Modulo per la presentazione delle osservazioni per i piani/programmi/progetti sottoposti a procedimenti di valutazione ambientale di competenza statale

ID: Codice procedura (ID_VIP/ID_MATTM): 12691

“Progetto di un impianto eolico denominato “Pitigliano” ubicato nei comuni di Pitigliano (GR) e Sorano (GR) costituito da 20 (venti) aerogeneratori di potenza nominale 7,0 MW per un totale di 140,0 MW con relative opere connesse ed infrastrutture indispensabili”

TESTO DELLE OSSERVAZIONI

IMMAGINE n. 7 Mappa della intervisibilità degli impianti eolici elaborata dall'Associazione nazionale Amici della Terra. La mappa non è aggiornata comunque rende molto bene dell'enorme impatto visivo creato dal cumulo degli impianti.

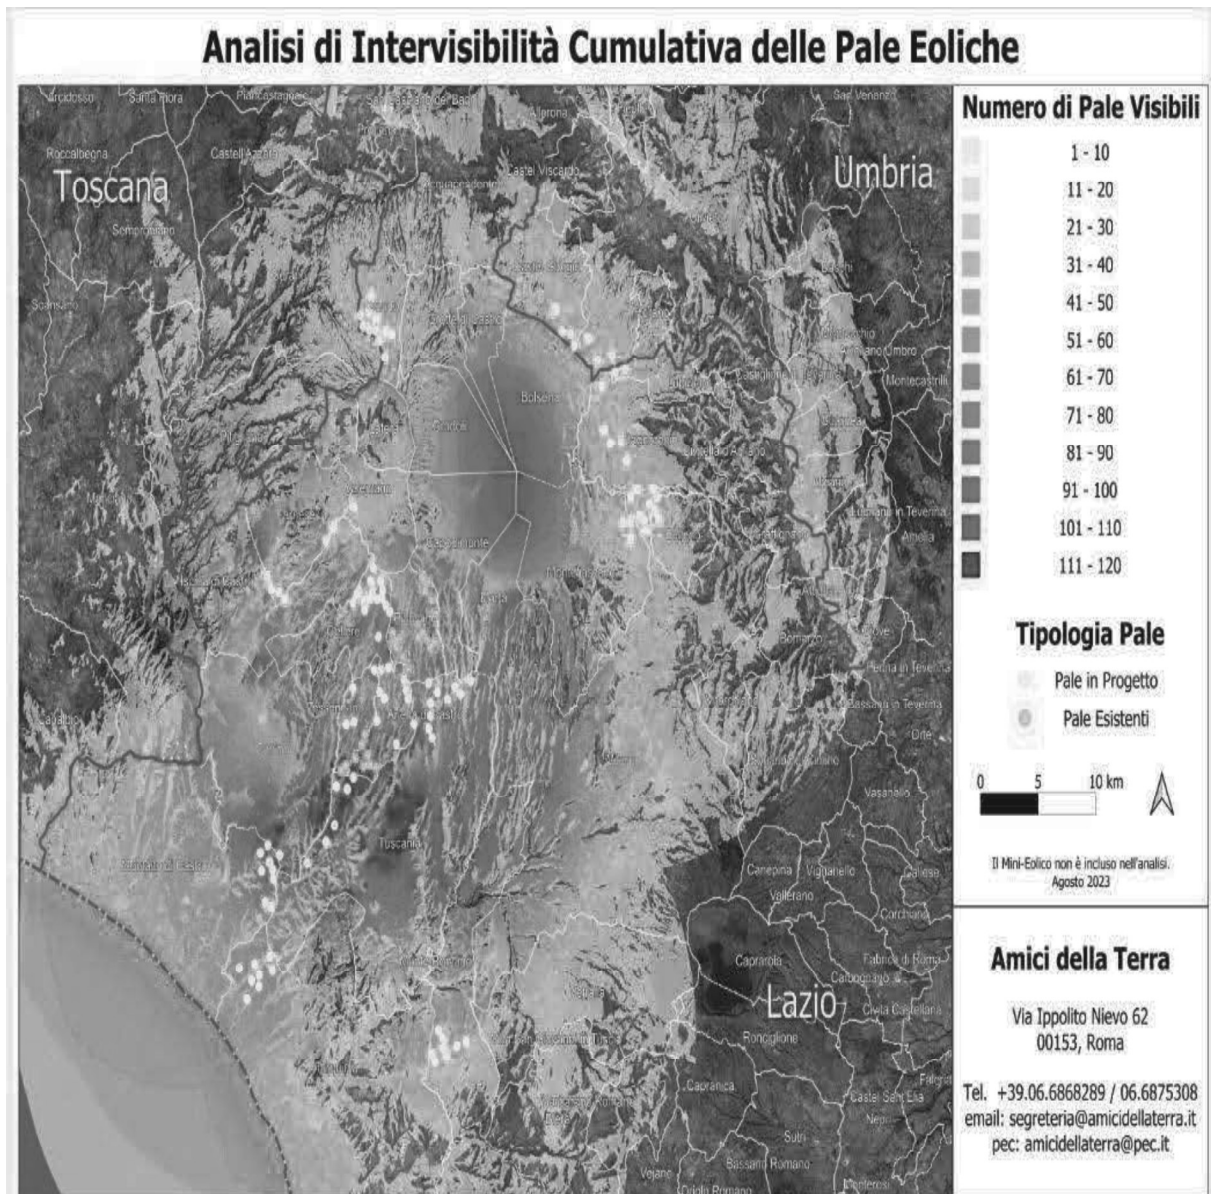
Se agli impianti eolici rappresentati qui sopra che non comprendono sia l'impianto eolico Pitigliano e le altre 14 pale del progetto eolico in verifica amministrativa sempre nel territorio di Pitigliano si aggiungono i migliaia di ettari (7000 fin'ora) di territorio occupato dagli impianti fotovoltaici e agrivoltaici e dalle altre tipologie appare chiaro il numero spropositato degli impianti FER nella bassa toscana e nella Tuscia.
